Projekt:
Kernkraftwerk Neckarwestheim, Block II (GKN II)

Prüfbericht

Meldepflichtiges Ereignis 03/2017 „Anzeigen bei der Wirbelstromprüfung von Dampferzeugerheizrohren“

Hier: Stellungnahme zum Wiederanfahren nach der Revision 2020

Abbildung 16 DE 20 (HL) – MRPC-Prüfumfang, Positionen mit „gelben Bändern“ und lineare Anzeigen in der Revision 2020 – aus /U 15/

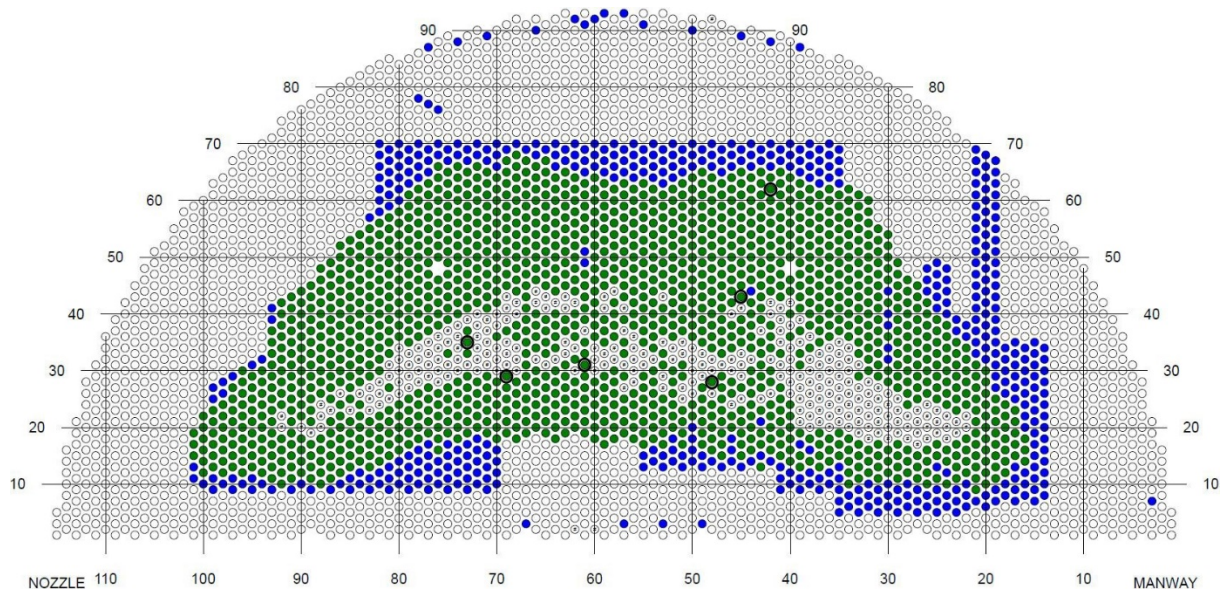
Zudem bestätigen wir anhand der Einsichtnahme in die Prüfdokumentationen /U 1/, /U 6/, dass für die DE-Heizrohre, an denen in der Revision 2020 lineare Anzeigen detektiert wurden, keine Hinweise auf Beulen (Denting) vorgefunden wurden.

Mit den durchgeführten Auswertungen hinsichtlich der Veränderung von Spalttiefen und des Vorliegens von Beulen (Denting) entspricht die Betreiberin der Empfehlung 8 der RSK-Empfehlung /S 7/.

Abbildung 17 Voraussetzungen für das Auftreten von Korrosion an DE-Heizrohren für Spannungsrisskorrosion (ODSCC) und Lochkorrosion (IGA) (aus /U 12/)

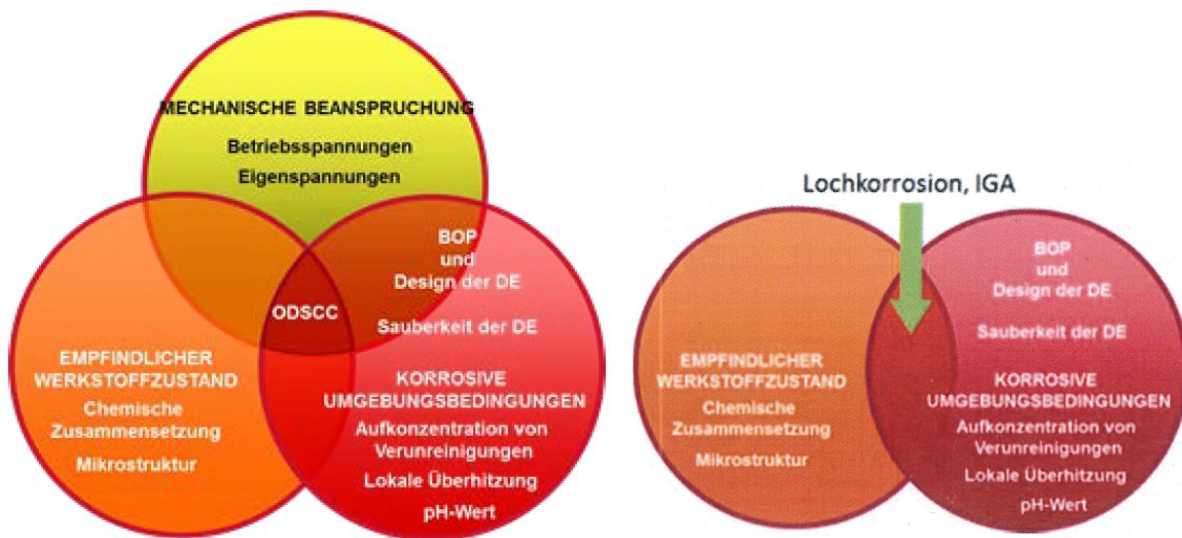
ein Korrosionsangriff an den DE-Heizrohren möglich ist (vgl. Abbildung 17), bewerten wir nachfolgend die diesbezüglichen Einschätzungen der Betreiberin zu den Verhältnissen im GKN II dahingehend, ob die in der Revision 2020 vorgefundenen Anzeigen und die diesen Anzeigen zugrundeliegenden Fehler der in 2018 aufgestellten Schadenshypothese zugeordnet werden können.

Abbildung 18 Typische Anzeigenmuster für die in 2018 (links), 2019 (Mitte) und 2020 (rechts) detektierten Anzeigenmuster für lineare umfangsorientierte Anzeigen, resultierend aus den MRPC-Prüfungen

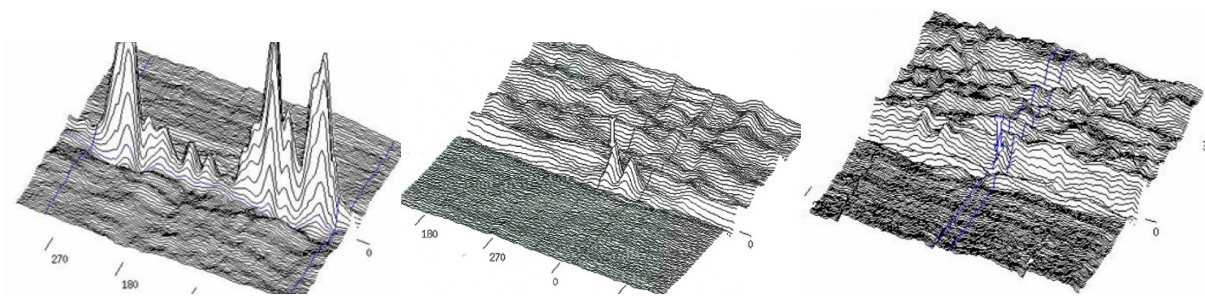
sind hinsichtlich ihrer Ausprägung und Lage gleichartig. Hierfür wurde der Schadensmechanismus Lochkorrosion/Intergranular Attack (IGA) abgeleitet (siehe Abbildung 17).

Die Bestätigung der Vergleichbarkeit gilt auch, obwohl sich in den entsprechenden bildlichen Darstellungen (C-Scans) Unterschiede hinsichtlich der Höhe der Spannungsamplituden, die sich in den Anzeigenmustern als „Berge“ darstellen (siehe Abbildung 18 für die linearen, umfangsorientierten Anzeigen), welche jedoch meist kein Maß für die Anzeigentiefe sind, ersichtlich sind.
